应用 FLOW-3D 进行压铸件问题确认

案例说明：本案例为百立通以 FLOW-3D 进行开发设计之案例。

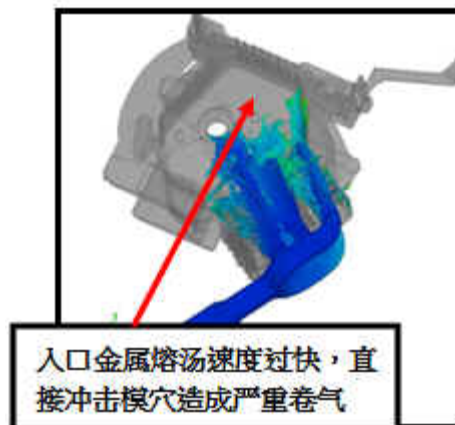
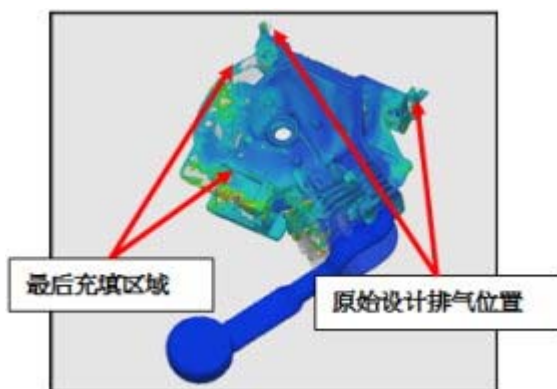
1. 紊流黏度设定
 2. 热传设定
 3. 卷气设定
 4. 表面缺陷追踪
- （氧化膜）问题确认：利用表面缺陷追踪功能，发现几个重要部位（凸台及翅片）会发生严重的氧化膜堆积现象（红色为氧化膜集中区域）

发生原因检讨如下：

1. 调整浇口尺寸设计，以降低进料速度，避免在翅片位置发生严重的卷气
2. 在最后充型位置增加排气设计
3. 在模具热点位置增加冷却管路，或者是调整冷却管路的配置方式
4. 在微缩孔严重聚集位置减少产品肉厚，或者是进行产品外型的修改

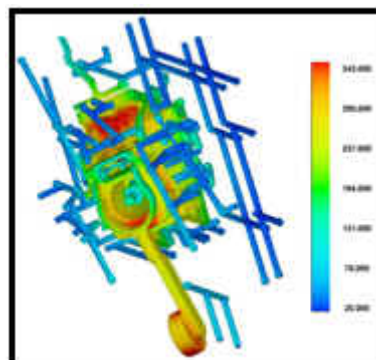
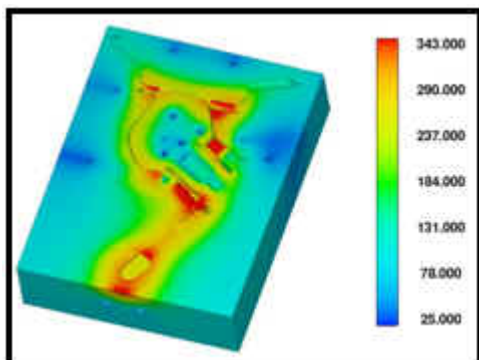
1. 模具热点造成冷热不均（红色区域表示模具热点，该区域需要加强冷却）
2. 模具温差相当大
3. 翅片位置发生严重的积热现象

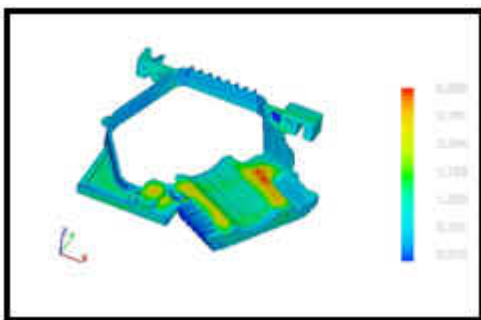
1. 红色区域代表固化率最高的区域
2. 以固化时间检视，以剖面检视产品中心。超过三秒的区域发生缩孔的现象较高。

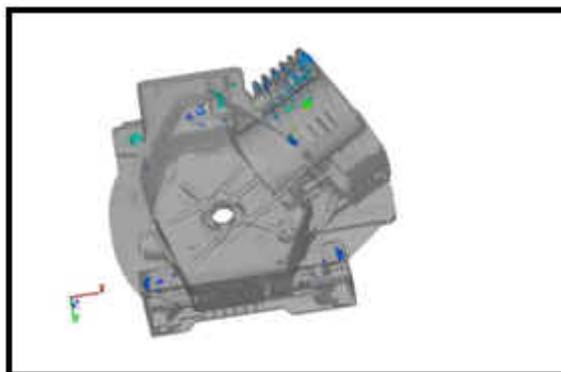
翅片区域发生严重的微缩孔现象（颜色越接近红色越严重）

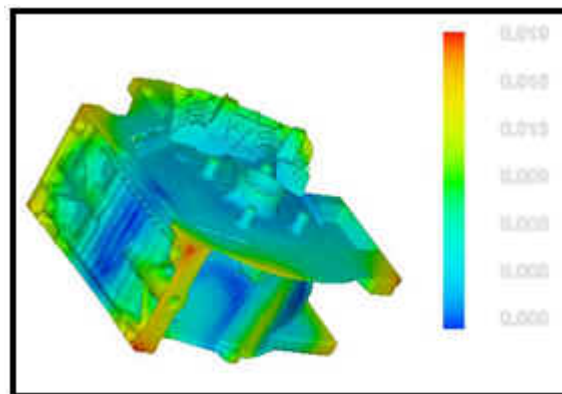
问题确认：红色框线区域表示该位置变形量可达 0.19mm（450 度 降低至 300 度）
